Réf. CRMS : GM/WMB20005_683_PUN_Souverain_25_Royale_belge

Objet : WATERMAEL-BOITSFORT. Boulevard du Souverain 25. Demande de modification du permis délivré le 04/08/2021.

Avis conforme de la CRMS

Ouvertures dans nouvelle paroi – doc. extr. du dossier de demande

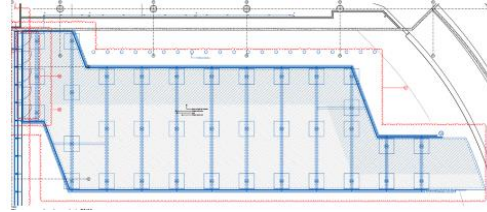
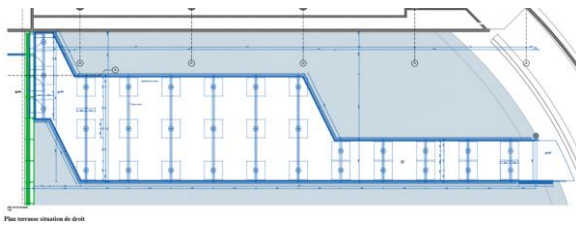
- La création d'ouvertures dans la nouvelle paroi opaque, autorisée par le PU délivré, séparant le restaurant du hall d'entrée. Cette modification concernant une paroi récente, elle n'a pas d'impact sur le plan patrimonial.
